Eksempler på dårlige og gode forhold for cyklister i Sønderborg

Og forslag til nye cykelstier og til at prioritere cykling i lokalplaner

Udarbejdet af Dansk Cyklistforbunds
Sønderborg afdeling

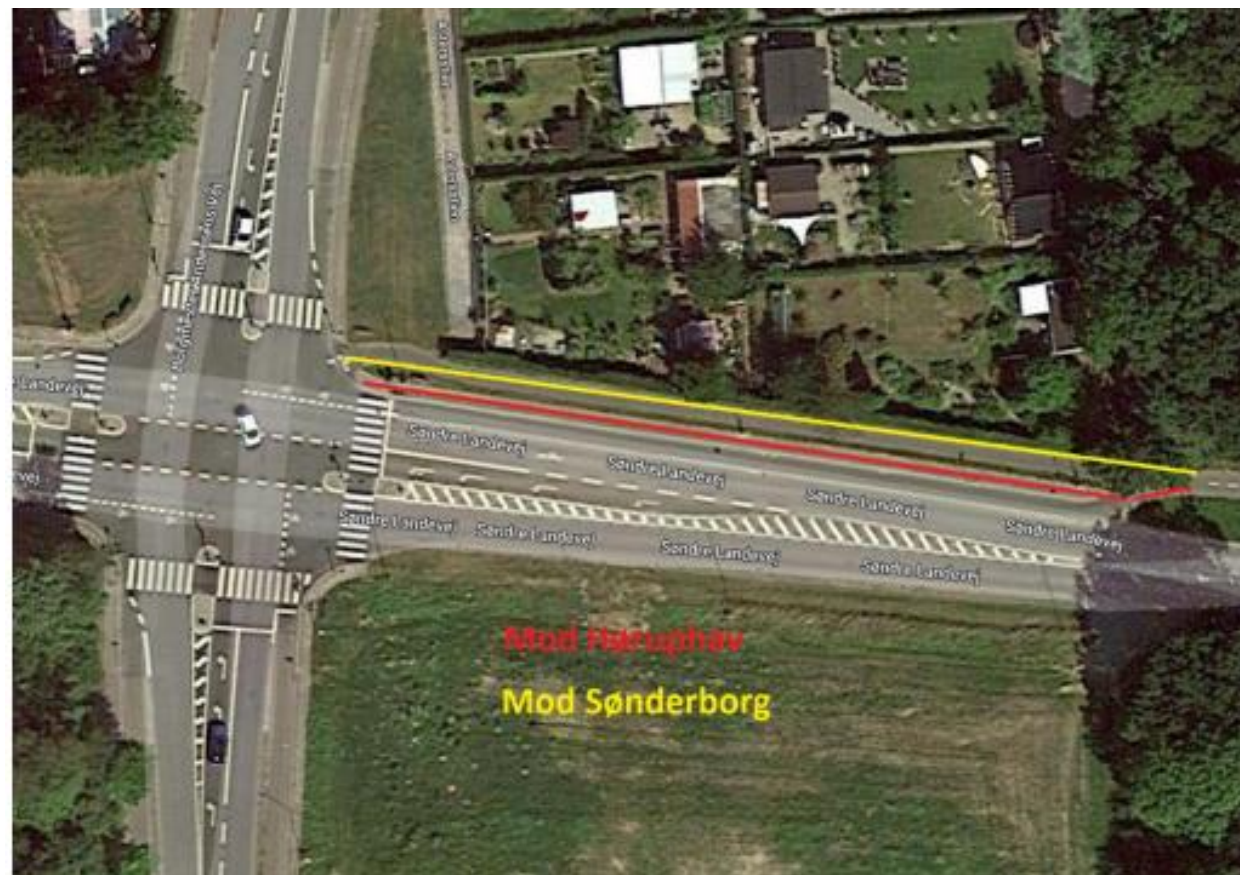
Smedegade i Kettinge - Oversigtsforholdene, hvor cykelstien mod Augustenborg starter, er meget dårlige.

Sdr. Landevej ved
Borgmester Andersens Vej

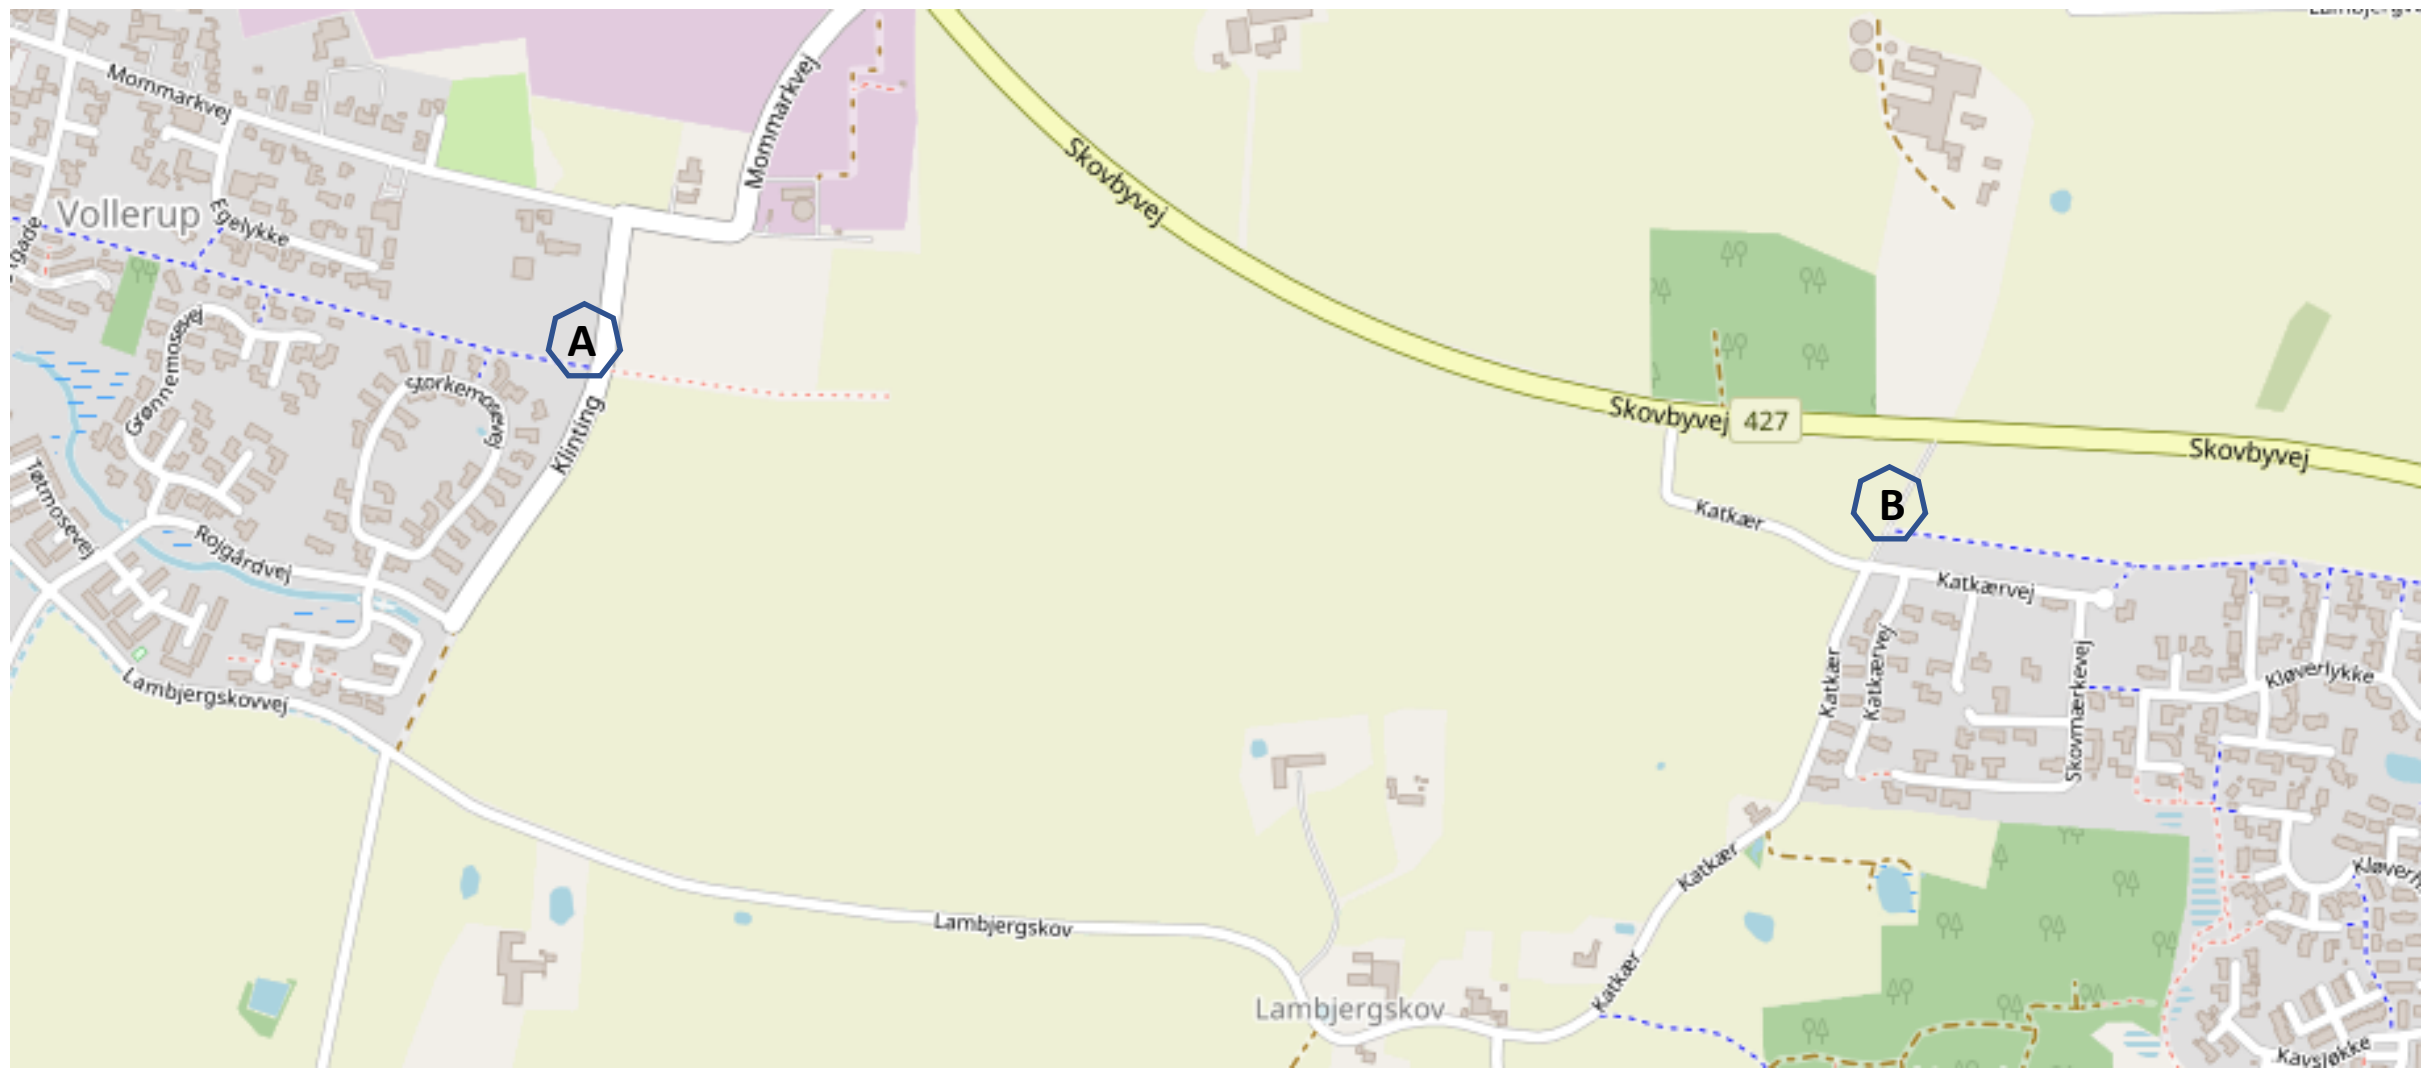
Cyklister fra Sønderborg, som skal ind på den dobbeltrettede cykelsti, skal holde tilbage for cyklister fra Høruphav; men mange kører mod færdselsretningen.

Kan ændres ved at bytte om på retningen

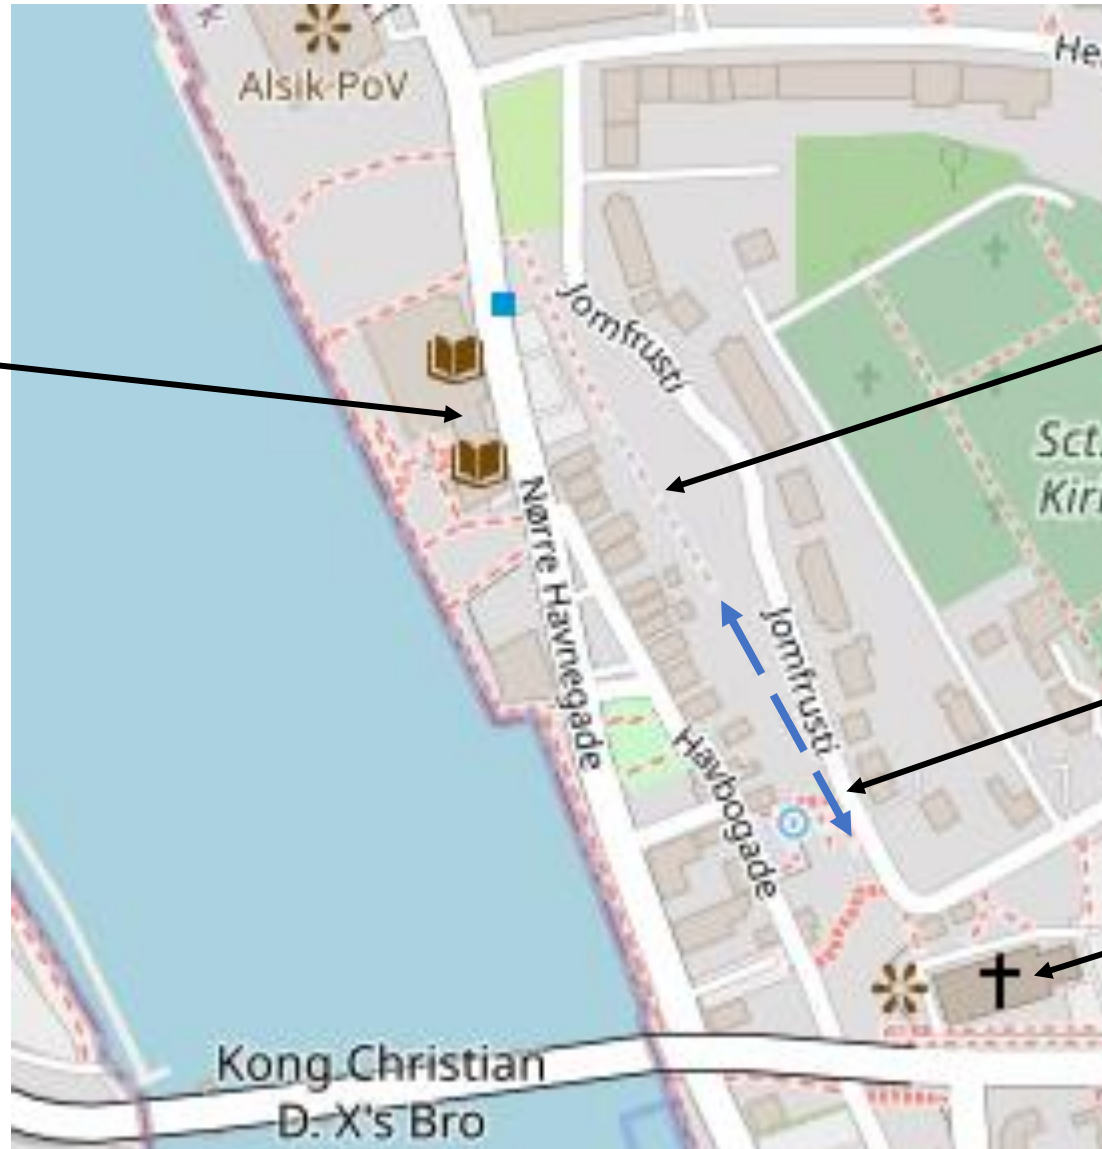
Der er ingen krav til cykelstier
eller til skolevejen i lokalplanen
for Damsmosevej m.v.,

Tænk hvis grøn cykeltrafik fik
minimum samme prioritering som
grøn fjernvarme!
